Avis
**Réseau de chaleur urbain Toulouse Grand Matabiau Quais d'Oc
à TOULOUSE (31)**

N°Saisine : 2025-014899

Avis émis le 08 août 2025

Figure 4 : panache de dispersion des particules fines (source : étude d'impact)

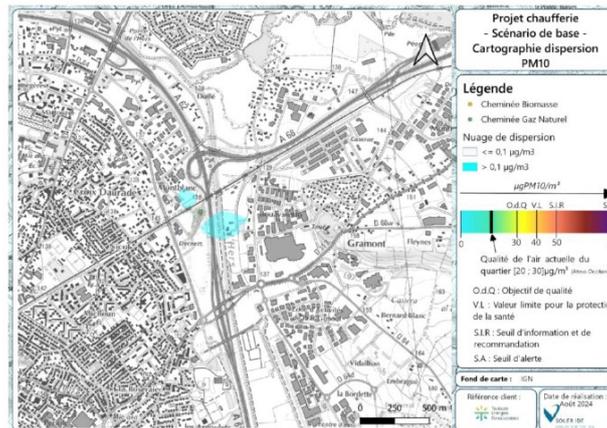
Les incidences du projet sur la qualité de l'air sont essentiellement dues aux émissions atmosphériques des chaudières biomasse et gaz. Des traitements des fumées sont prévus avec la mise en place d'un dépoussiéreur et d'une filtration. Des modélisations des concentrations en polluants atmosphériques (NO₂, PM10 et PM2,5) ont été réalisées sur l'aire d'étude. Les résultats montrent que toutes les concentrations sont inférieures à la valeur réglementaire limite. Par ailleurs, la contribution du site reste limitée par rapport aux autres apports (trafic routier). Une modélisation du nuage de dispersion des polluants a été conduite. Compte tenu de la rose des vents, elle montre un panache limité dans l'espace (cf. figure 4). Les impacts sont considérés comme faibles. La MRAe considère que les études de modélisation des impacts sur la qualité de l'air ont été réalisées de manière complète et rigoureuse.

Figure 5 : résultats des calculs de bilan des émissions de gaz à effet de serre (source : étude d'impact)

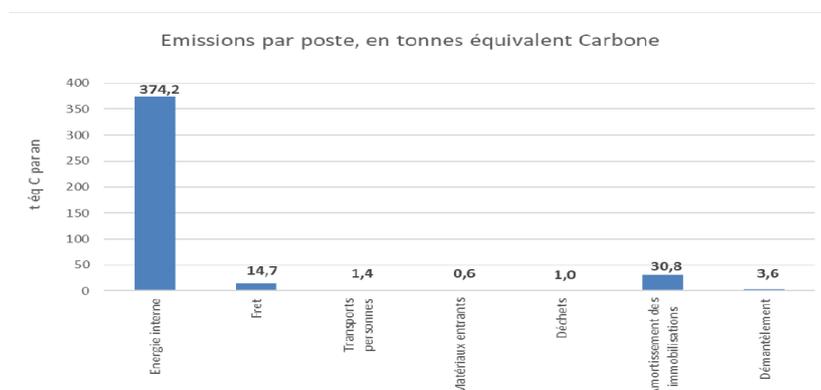
Le poste le plus émetteur est celui lié aux consommations d'énergies qui représente 84 % des émissions. Sur ce poste, 55 % des émissions sont liées à la consommation de gaz. Ainsi, en comparant à un scénario où seul le gaz est utilisé, le projet permet d'éviter 4 580 técC par an. Il permet de diviser par 11,1 les émissions de gaz à effet de serre qui auraient eu lieu en son absence.

La MRAe souligne le travail réalisé pour établir le bilan global des émissions de gaz à effet de serre du projet qui permet d'illustrer les bénéfices du projet.
